中環新海濱城市設計研究 第二階段公眾參與結果報告

中環新海濱城市設計研究
URBAN DESIGN STUDY FOR THE NEW CENTRAL HARBOURFRONT
中環新海濱城市設計研究 - 第二期公眾參與
Urban Design Study for the New Central Harbourfront - Stage 2 Public Engagement

圖 Figure
1

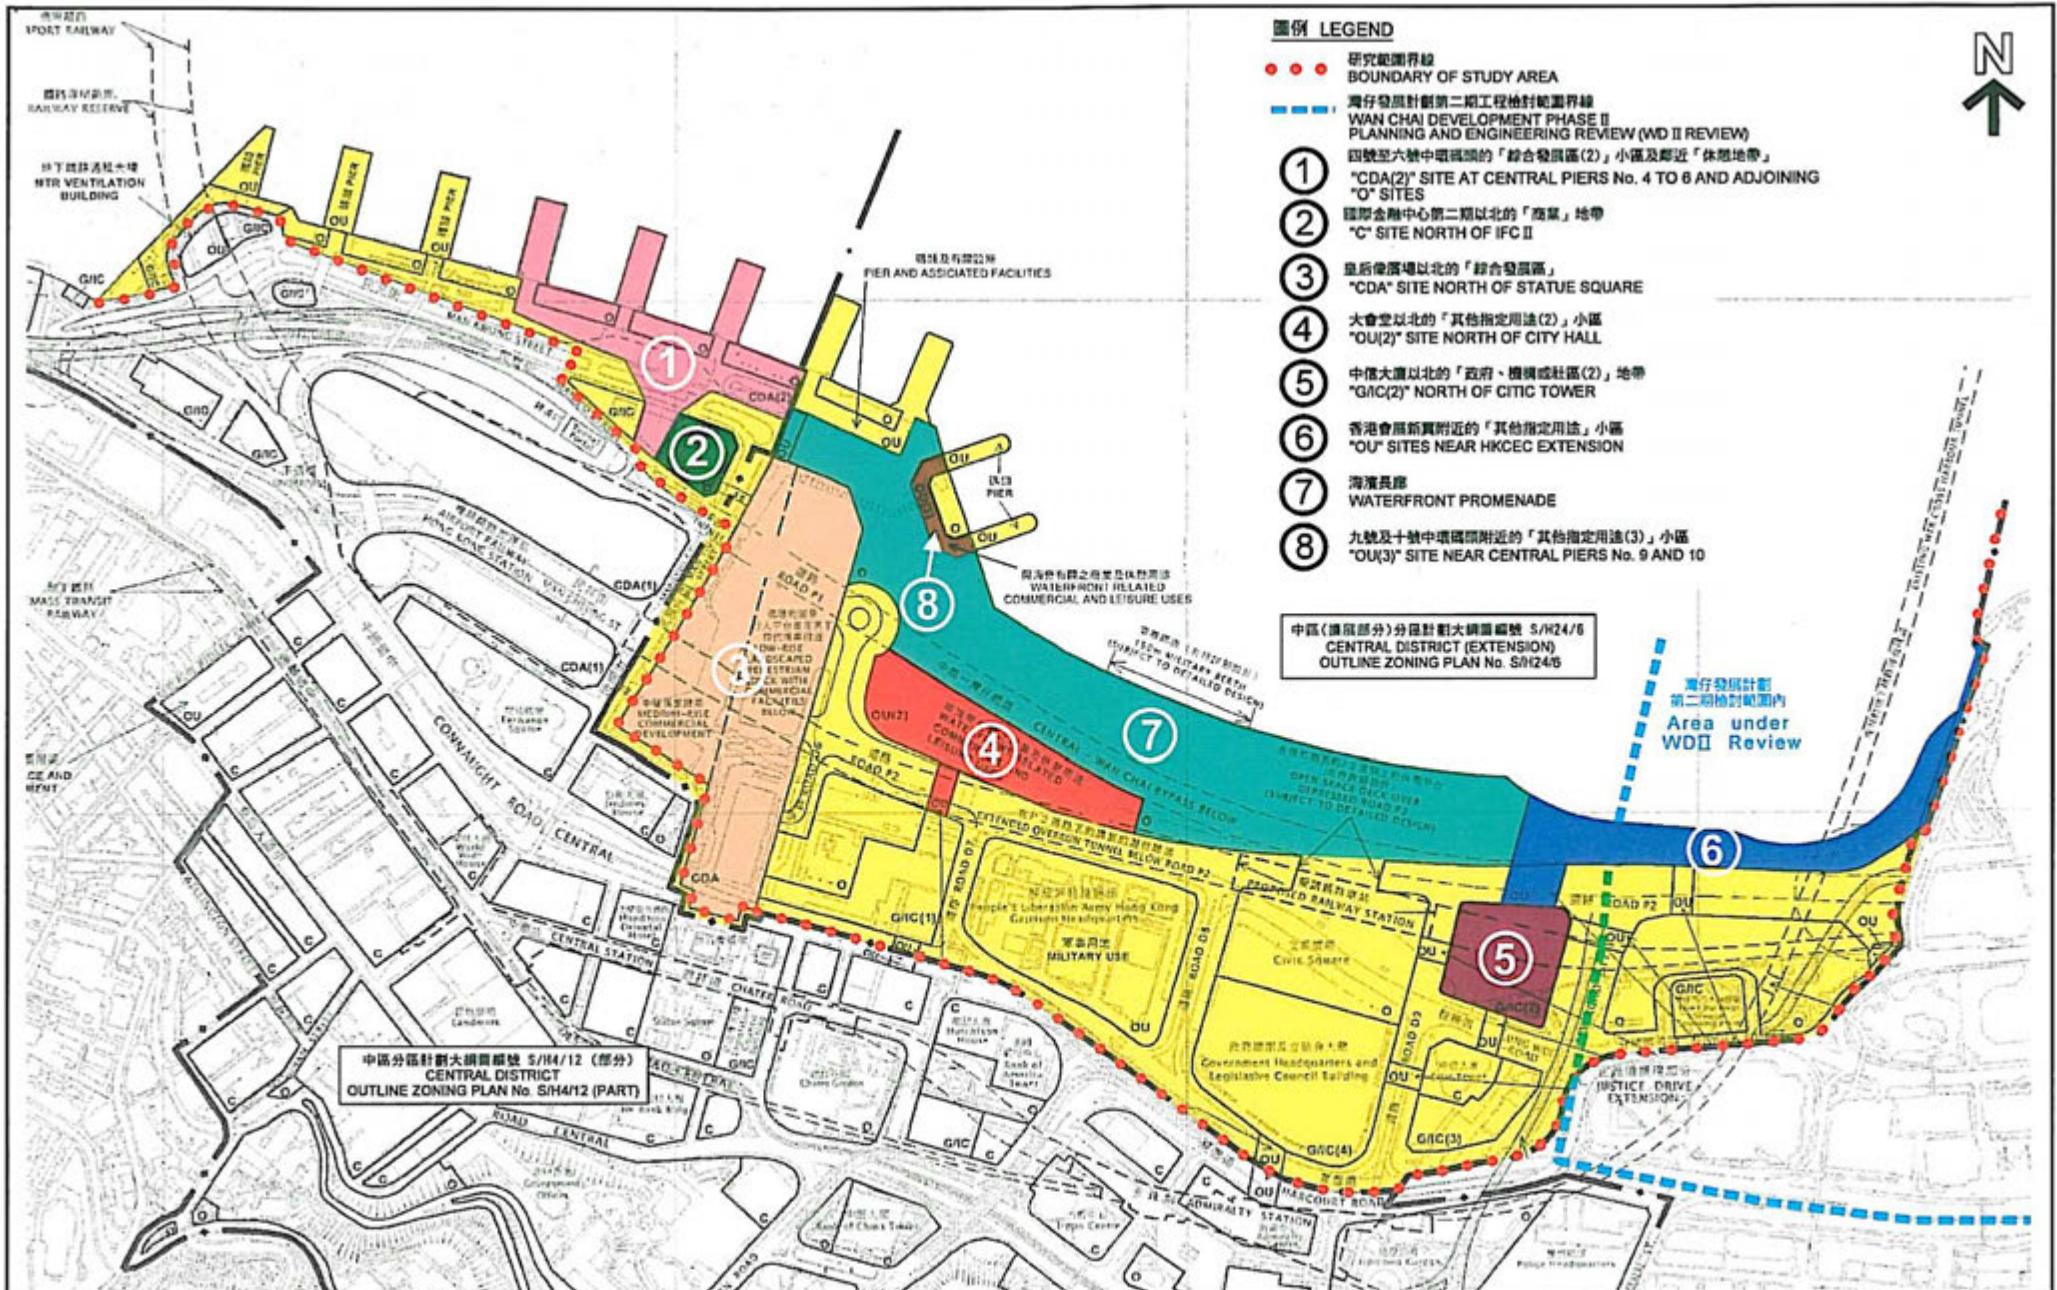
- 3.11 一號及二號用地的擬議設計概念獲得普遍支持，尤其在意見卡和面談訪問中。但是，約半數專題小組工作坊的參與者表示皆不喜歡兩個概念(概念 A(酒店+辦公室)及概念 B(辦公室+辦公室))，另外約有半數參與者表示喜歡概念 A 或概念 B 或兩個概念。在概念 A 及概念 B 的選擇中，選擇概念 A 明顯較選擇概念 B 為多：

- 3.12 在質性分析的相關正面意見中，約 84%是與概念 A 有關而約 16%則與概念 B 有關。支持意見包括該用地有需要作商業發展、發展密度是可以接受和設計是吸引。而負面意見則與酒店和辦公室大樓有關，尤其是一號用地，會阻礙景觀、阻礙空氣流通或行人往來，或沒有考慮到鄰近國際金融中心的地標建築。

- 3.13 三號用地的擬議設計概念獲得普遍支持。相對概念 A(園景平台較小)，較多回應支持概念 B(園景平台較大)。面談訪問及專題小組工作坊的選擇傾向則不太明顯：

- 3.14 在質性分析的相關正面意見中，約 53%是與概念 B 有關而約 47%則與概念 A 有關。減低建築物密度、把地盤分拆為較小的地塊、提供多層連接通道供行人選擇、提供園景平台和休憩用地，以及提供零售設施均獲得普遍支持。而負面意見則與園景平台的設計及缺乏街頭活動有關。

- 3.15 設計概念獲得普遍支持。在意見卡、面談訪問及公眾參與論壇中，選取概念 A(較多獨立建築物，包括天星鐘樓)的回應多於概念 B(較少獨立建築物，不包括天星鐘樓)。另一方面，在專題小組工作坊中，則較多選取概念 B。

- 3.16 在質性分析的相關正面意見中，約 63%是與概念 A 有關而約 37%則與概念 B 有關，較小而獨立的建築物及具寬闊視野的設計獲得普遍支持。而負面意見則與建築物能否與大會堂協調及較小的建築物能否吸引用家有關。

- 3.18 就五號及六號用地而言，在質性分析的意見中，分別約 55% 和 58% 為正面意見。擬議的藝術及文化設施獲得普遍支持。有些意見關注到有關設施會否與西九龍區的設施重疊。有些建議進一步改善該用地的暢達度並提升活力，例如：提供設有零售設施的行人天橋或較大的園景平台和提供街頭

表演的地方。有些意見認為建築物體積太大。

- 3.19 設計概念獲得普遍支持。在意見卡、面談訪問及電話調查中，大多數回應喜歡概念 B(都市綠州)，而在專題小組工作坊和公眾參與論壇中，則有較多參與者喜歡概念 A(都市公園)。

- 3.20 在質性分析的相關正面意見中，大多數(約 68%)與概念 B 有關而約 32% 則與概念 A 有關。正面意見認為設計概念值得嘉許及具有各自的特色，而負面意見則與海濱長廊的設計及主題有關。

- 3.21 在意見卡、面談訪問及公眾參與論壇中，大多數回應喜歡概念 A(在海濱重組皇后碼頭)。區議會亦明確支持概念 A，18 個區議會中的 16 個區議會通過動議支持在海濱重組皇后碼頭供公眾使用。在專題小組工作坊中，則有不同意見；有較多參與者喜歡概念 B(原址重組皇后碼頭)，亦有很多參與者兩個概念皆喜歡、喜歡概念 A 或沒有優先選擇。在電話調查中，受訪者的意願則平均分佈在概念 A、概念 B 和

3.22 在質性分析的相關正面意見中，約 61%與概念 A 有關而約 39%則與概念 B 有關。正面意見包括概念 A 可以恢復皇后碼頭的碼頭功能及設計上較均稱，而概念 B 則尊重皇后碼頭的歷史價值及與大會堂及愛丁堡廣場的空間關係。另一方面，有些意見關注重組皇后碼頭的時間和資源影響，亦有少數回應者認為不需重組皇后碼頭。

3.23 設計概念獲得普遍支持，但是沒有明顯的取向。在意見卡和公眾參與論壇中，大多數回應喜歡概念 A(在四號用地重建鐘樓)，但是在面談訪問、電話調查及專題小組工作坊中，則有較多回應喜歡概念 B(在原址附近重建鐘樓)。結果如下：

3.24 在質性分析的相關正面意見中，對概念 A 和 B 的意見分佈大致相若；約 49% 支持概念 A，而約 51% 支持概念 B。普遍支持把重建的舊天星鐘樓成為匯聚點，與大會堂及重組後的皇后碼頭構成軸線關係。但是，有些意見認為不需重建舊天星鐘樓和該設計與周邊環境不協調。
